MS104-SH4AG ハードウェアマニュアル 2版 正誤表

3版 2021年02月05日

この度、弊社製品 MS104-SH4AG ハードウェアマニュアルに誤記が見つかりましたので、
以下のように訂正させていただきます。

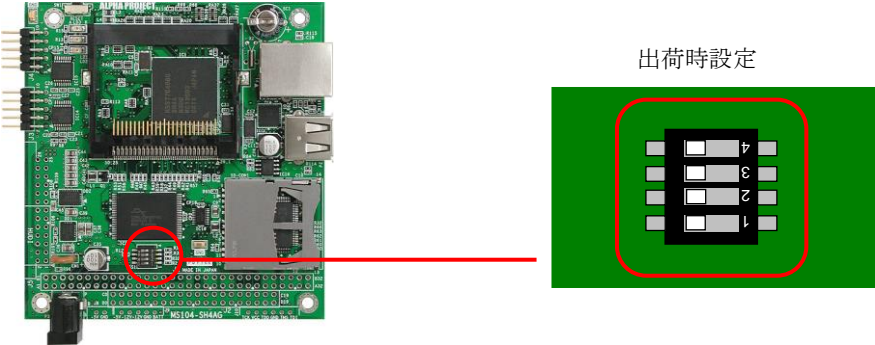
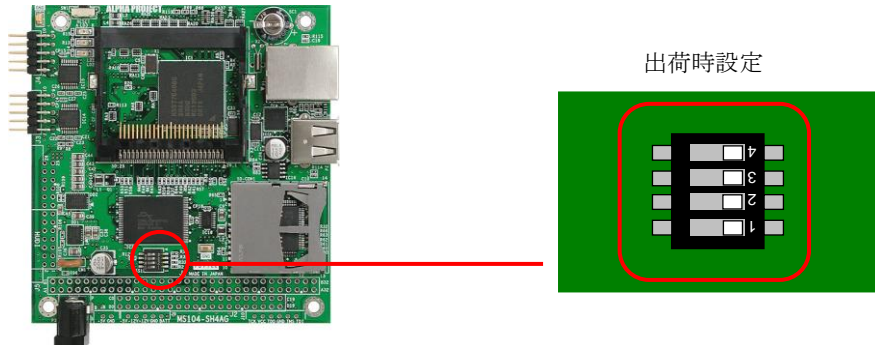
項目	MS104-SH4AG ハードウェアマニュアル 「2.8 ディップスイッチ」
訂正前	 <p>The image shows the MS104-SH4AG hardware board with a red circle highlighting the dip switch. To the right is a diagram of the dip switch with four pins labeled 1, 2, 3, and 4. The diagram is titled '出荷時設定' (Factory Setting).</p>
訂正後	 <p>The image shows the MS104-SH4AG hardware board with a red circle highlighting the dip switch. To the right is a diagram of the dip switch with four pins labeled 1, 2, 3, and 4. The diagram is titled '出荷時設定' (Factory Setting).</p>
